国立研究開発法人日本原子力研究開発機構 青森研究開発センター
原子力第1船原子炉に係る廃止措置計画変更認可申請書の
一部補正について

1. 補正の内容

表7-1 廃止措置期間中に性能を維持すべき施設の位置、構造及び設備並びにその性能並びにその性能を維持すべき期間において、消火設備を明確化する。

国立研究開発法人日本原子力研究開発機構
原子力第1船原子炉に係る廃止措置計画の変更比較表

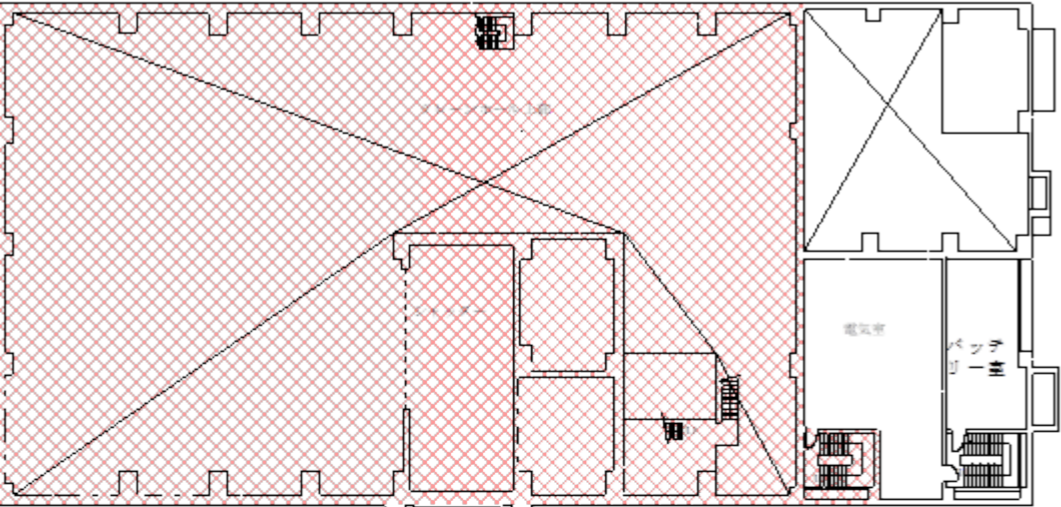
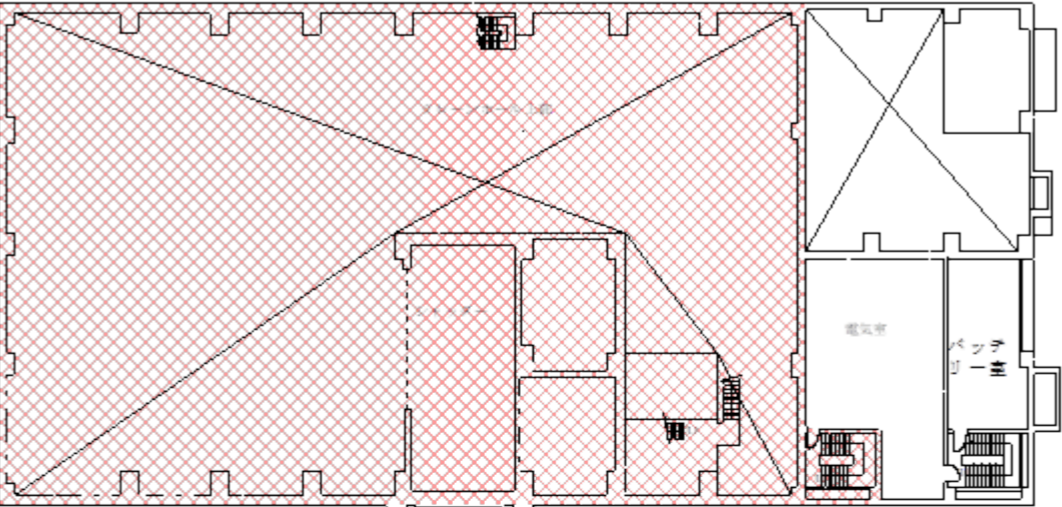
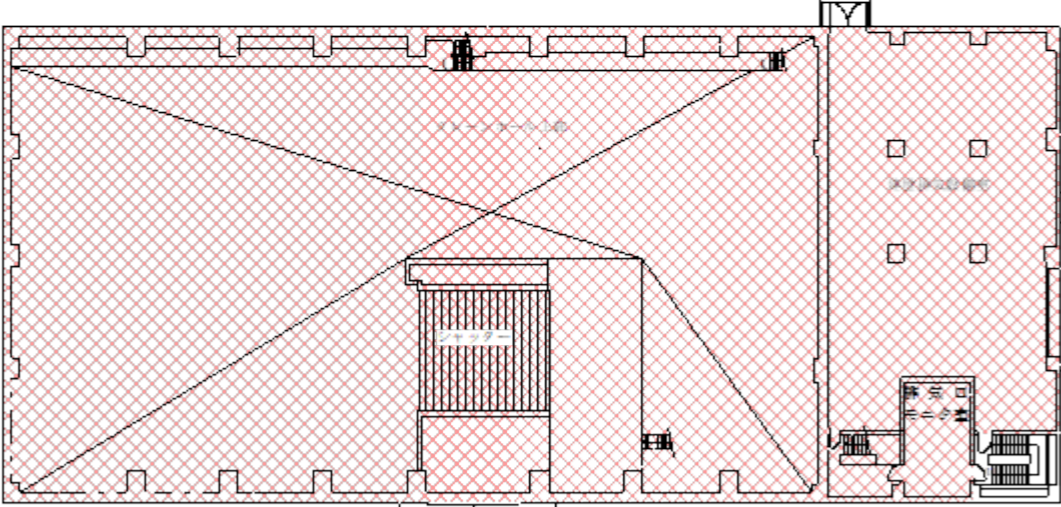
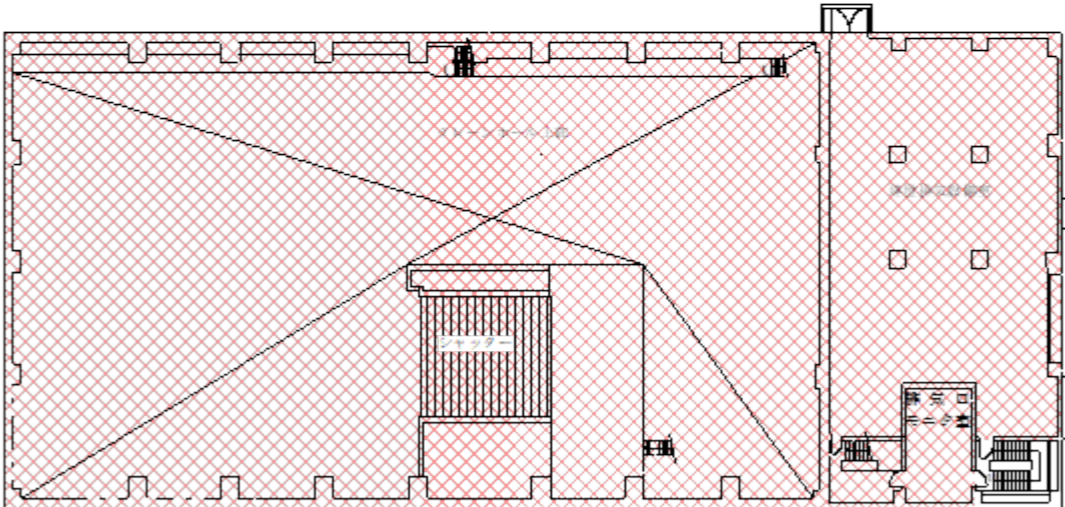
変更前	変更後	備考
 <p data-bbox="489 1732 890 1774">図 1-1 廃止措置対象施設の配置</p>	 <p data-bbox="1736 1732 2136 1774">図 4-1 廃止措置対象施設の配置</p>	<p data-bbox="2567 1753 2804 1795">図表番号の変更</p>
